東海発電所
原子炉建屋排気筒の短尺化に伴う変更
について
〈補足説明資料〉

2020 年 10 月 27 日
日本原子力発電株式会社

本資料は、2020年9月18日に申請した東海発電所廃止措置計画変更認可申請の記載内容について、その申請の概要及び「発電用原子炉施設及び試験研究用等原子炉施設の廃止措置計画の審査基準（改正 令和2年3月30日 原規放発第20033024号）」（以下「審査基準」という。）への適合性について説明するものである。

図1 工事対象範囲

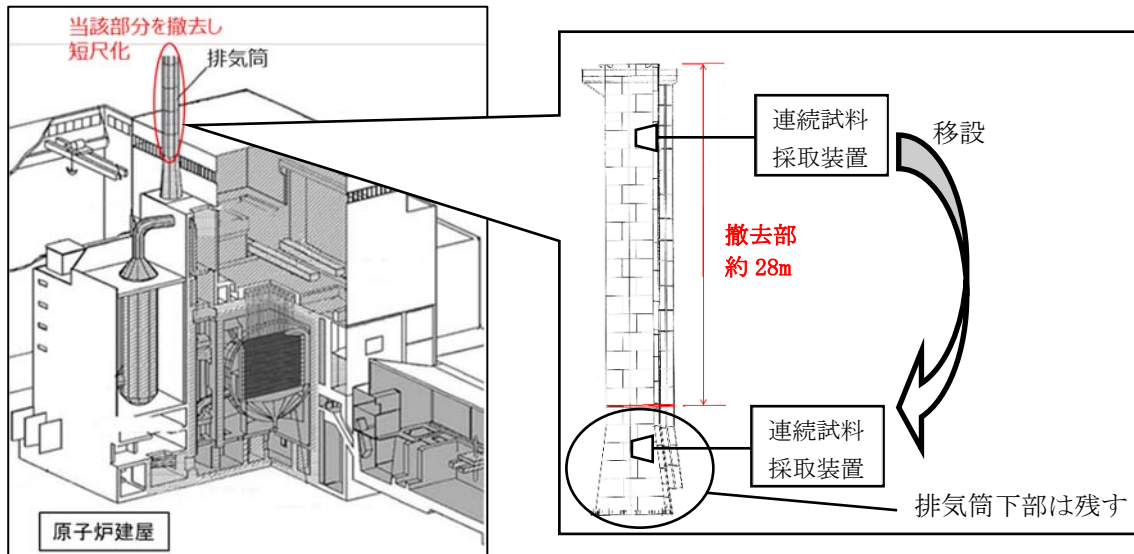
排気筒を根本部分で切断し、上部を撤去する〔図1参照〕。

排気筒高さは、現在の約89mから短尺化後は約61mになる。
